Instituto Brasileiro do Meio Ambiente e dos Recursos Naturais Renováveis
DIRETORIA DE LICENCIAMENTO AMBIENTAL
COORDENAÇÃO-GERAL DE LICENCIAMENTO AMBIENTAL DE EMPREENDIMENTOS FLUVIAIS E PONTUAIS TERRESTRES
COORDENAÇÃO DE LICENCIAMENTO AMBIENTAL DE HIDRELÉTRICAS, OBRAS E ESTRUTURAS FLUVIAIS

Parecer Técnico referente a acompanhamento de LO nº 22030087/2025-Cohid/CGTef/Dilic

Número do Processo: 02001.000907/2024-70

Interessado: NORTE ENERGIA S.A

Figura 1 – Percentagem dos laudos satisfatórios das torneiras e bebedouros do Complexo Hidrelétrico de Belo Monte registrados em 2022 e 2023 e meta estabelecida de 95% (PBA). Dados: Norte Energia, 23º e 24º RCs.

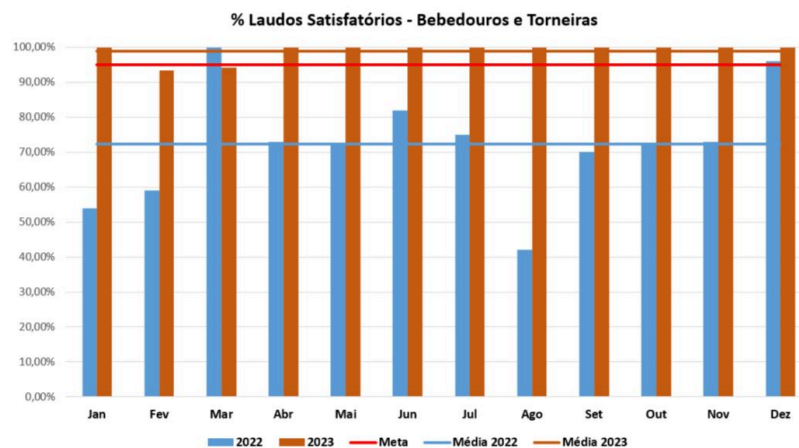
9. Em observação aos laudos laboratoriais e banco de dados, anexo aos relatórios consolidados, verifica-se que a quantidade de laudos laboratoriais registrada no banco de dados é inferior à mencionada no relatório: para 2022 e 2023, o banco de dados registra 216 e 212 laudos respectivamente, e não 326 e 290, como mencionado anteriormente. Percebe-se também divergência entre os valores apresentados no banco de dados e o resultado consolidado (Figura 1). Por exemplo, no cenário do banco de dados do 23º RC, em março e dezembro de 2022, a meta de satisfação dos laudos laboratoriais (95%) não foi atingida e a percentagem de laudos satisfatórios nos meses de fevereiro, agosto e novembro são significativamente inferiores aos registrados no relatório (Figura 1). Divergências similares são observadas quanto aos laudos laboratoriais das ETAs.

11. Além de revisão nos bancos de dados, recomenda-se que a Norte Energia realize um resgate histórico no processo de licenciamento ambiental do empreendimento recuperando a metodologia de análise e avaliação do sistema de tratamento e abastecimento de água do Complexo Belo Monte, no âmbito do PBA 3.1, e promovendo justificativamente às devidas atualizações que julgar pertinente, considerando a Portaria GM/MS nº 888 de abril de 2021, que define os padrões de potabilidade de água para consumo humano e demais legislação ambiental vigente. Esse documento deve prezar pela padronização das análises, sendo claro, no mínimo, quanto aos pontos de coleta, frequência das análises, parâmetros analisados e tratamento dos dados.

Figura 2 – Porcentagem mensal dos laudos satisfatórios das Estações de Tratamento de Água do Complexo Hidrelétrico de Belo Monte, médias anuais em 2021, 2022 e 2023 e meta estabelecida de 95%. Dados: Norte Energia, 20º, 21º, 23º e 24º RCs.

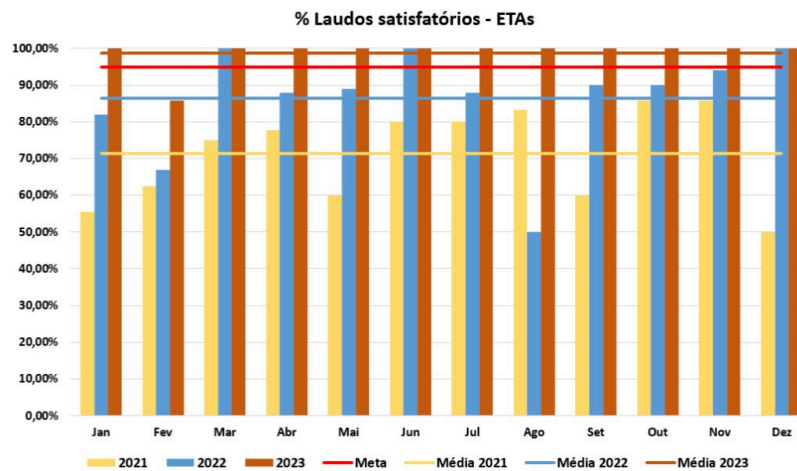
12. No que se refere à eficiência das ETAs, considerando os anos de 2021 (20º e 21º RCs), 2022 (23º RC) e 2023 (24º RC), constata-se avanços na eficiência do processo de tratamento, sendo registradas médias anuais de 71,25%, 86,67% e 98,81% respectivamente, de atendimento nos laudos de monitoramento nas ETAs. Conforme Norte Energia, as principais causas de não atendimento decorrem de alteração dos parâmetros cloro residual livre e alumínio total face aos valores estabelecidos na Portaria GM/MS nº 888 de abril de 2021. Entretanto, informa que foram implementadas medidas de manutenção e controle para corrigir e prevenir desvios futuros, como higienização de reservatórios, ajustes na dosagem do cloro e do sulfato de alumínio. Face ao exposto, recomenda-se a continuidade e aprimoramento das medidas de correção visando o atendimento da meta estabelecida. A Figura 2 resume os resultados apresentados pela Norte Energia.

Figura 3 - Porcentagem dos laudos satisfatórios do Sistema de Tratamento de Efluentes Sanitários do Complexo Hidrelétrico de Belo Monte considerando os anos de 2021 e 2022 e meta estabelecida de 90%. Dados: Norte Energia, 20º, 21º, 23º e 24º RCs.

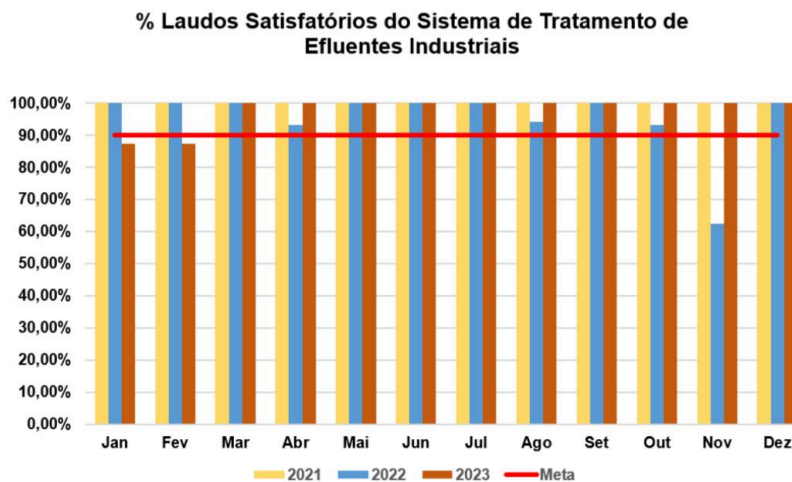
15. Importa destacar que o 23º e 24º RCs ausenta banco de dados e análise estatística dos resultados das análises físicas, químicas e biológicas, o que dificulta a compreensão dos dados, impossibilita análise mais apurada e agrega morosidade à presente análise técnica. Recomenda-se que nos próximos RCs, os laudos laboratoriais referentes ao sistema de tratamento de efluente sanitários sejam acompanhados de banco de dados disposto em tabela editável com indicação clara das desconformidades e análise estatística. Ademais, visando otimização na análise, recomenda-se que os bancos de dados acumulem dados das campanhas anteriores no mesmo arquivo, separado por abas.

Figura 5 - Quantitativo de eventos sísmicos registrados no âmbito do Programa de Monitoramento da Sismicidade da UHE Belo Monte comparando as fases pré e pós enchimento dos reservatórios. Dados: Norte Energia, 20º, 21º e 23º RCs.

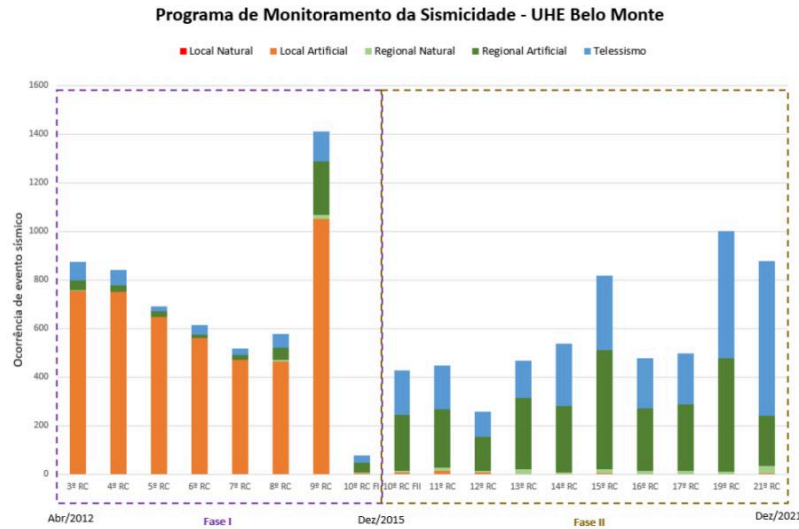
171. Questionamento 4 – Em relação ao banco de dados, disposto em planilhas editáveis, são abordados os eventos sísmicos discriminando: a ocorrência (número do evento); estação de registro; data; horário; ondas S-P; distância; tempo de duração; localização geográfica (latitude e longitude); magnitude; tipo de magnitude; localidade; e número do relatório consolidado referente. Observa-se que parcela das informações são ausentes, com destaque à localização geográfica e tempo de duração, sendo preenchidas por “NC”. Sugere-se, no tocante a organização do banco de dados, que seja acrescido, para cada classe de evento, uma segunda planilha com eliminação dos registros repetidos (mesmo evento registrado em mais de uma estação), facilitando o uso dos dados para análises estatísticas, principalmente quanto à magnitude dos eventos. Em relação ao parâmetro “distância”, o qual se refere à distância da

estação ao epicentro e permite a classificação dos sismos em local, quando inferior a 100 Km; regional, quando entre 100 Km e 1.500 Km; e telessismos, quando maior que 1.500 Km; observa-se que banco de dados registra alguns eventos locais artificiais com distância do epicentro maior do que 100 Km e alguns eventos regionais artificiais com distância do epicentro menor do que 100 Km. Divergências similares também ocorrem em eventos regionais artificiais com distância do epicentro maiores do que 1.500 Km e no registro de telessismos. São expressos ainda, distâncias com valores negativos.

172. Com base no banco de dados apresentado, a Figura 5 representa a ocorrência quantitativa dos eventos sísmicos registrada pela rede de monitoramento da sismicidade durante o período de abril de 2012 a dezembro de 2021 e destacando as fases I e II. Ratificando o expresso no Parecer Técnico nº 185/2020-COVID/CGTEF/DILIC (SEI 8842328), observa considerável redução dos sismos locais artificiais após o enchimento dos reservatórios, frequentemente associados às obras para implantação do empreendimento: das 4740 ocorrências registradas durante todo o período de monitoramento, 99% estão concentrados na fase I. O banco de dados aponta que durante setembro de 2018 a maio de 2021 não ocorreram sismos locais artificiais. Ainda em relação à Figura 5, observa-se, que na fase II, ocorreu significativo aumento dos eventos regionais artificiais e telessismos. Entretanto, apesar de não se constatar elementos que relacione tais ocorrências com o enchimento dos reservatórios da UHE Belo Monte, questiona-se se tais discrepâncias podem ser oriundas do desempenho operacional irregular das estações sismológicas ocorrida as fases I e II ou associadas à fatores totalmente externos. Quanto aos sismos locais naturais, durante todo o período de monitoramento, foi registrado um único evento em julho de 2021.

- Recomendação 25 - Apresentar ao Ibama, em anexo ao próximo relatório consolidado, banco de dados (planilha editável) considerando as revisões recomendadas e avaliação técnica quanto à possível influência do nível dos reservatórios da UHE Belo Monte com os eventos sísmicos registrados;
- Recomendação 26 - Manter atualizado o banco de dados do programa de monitoramento da sismicidade e apresentar ao Ibama na ocorrência de eventos sísmicos relevantes ou sempre que solicitado;
- Recomendação 27 - No caso de eventos sísmicos relevantes, proporcionar esclarecimentos imediatos à população;
- Recomendação 28 - No caso de eventos sísmicos relevantes, apresentar análise integrada do monitoramento da sismicidade com outros programas ambientais de monitoramento do meio físico, tais como monitoramento de encostas marginais e monitoramento hidrogeológico.

Figura 12 – Tempos médios de transposição STE no período de janeiro de 2014 a dezembro de 2023. Fonte: Norte Energia, 24º RC.

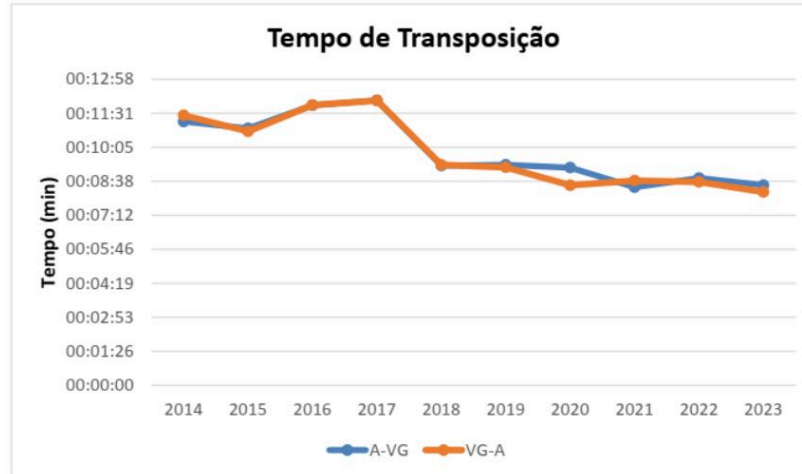
482. Conforme discutido nos relatórios em análise, o tempo médio de transposição pode ser afetado por alguns fatores como o período hidrológico do ano, o horário de atendimento, o tamanho da embarcação, o número de embarcações simultâneas em transposição, a quantidade de carga e o número de pessoas nas embarcações. Entretanto, em relação aos dois primeiros fatores, a Norte Energia reporta que, desde 2018, não são constatadas alterações significativas do tempo médio de transposição a depender do período hidrológico (cheia, vazante, seca e enchente) ou do horário de atendimento da transposição. Em relação ao tamanho da embarcação, é apresentado que, para as transposições feitas com carreta, as quais representam 99% do total, as embarcações de maior porte demandam maior tempo para transposição, atingindo entre 10 e 20 minutos no caso dos barcos de madeira de grande porte. No caso das embarcações que necessitam transposição através do travelift, constata-se constante aumento no tempo de transposição desde 2018, atingindo média superior a 1h30min em 2023. Quanto à quantidade de carga, a Norte Energia avalia que há significativo aumento no tempo de transposição em função da quantidade de carga apenas quando essa excede oito toneladas, fato que ocorreu apenas uma vez desde 2018. Para a influência do número de passageiros, é reportado significativo aumento no tempo de transposição quando há mais de 35 pessoas a serem transportadas, o que aconteceu 17 vezes em mais de 43.314 transposições de passageiros desde janeiro de 2018. Sobre a possível alteração do tempo de transposição decorrente do atendimento simultâneo de embarcações, apesar da Norte Energia afirmar que não foi observado nenhum momento crítico com pico de demandas em que o STE teve dificuldades em atender ou demandar atenção especial, não foram apresentados dados e discussões que embasem essa conclusão.
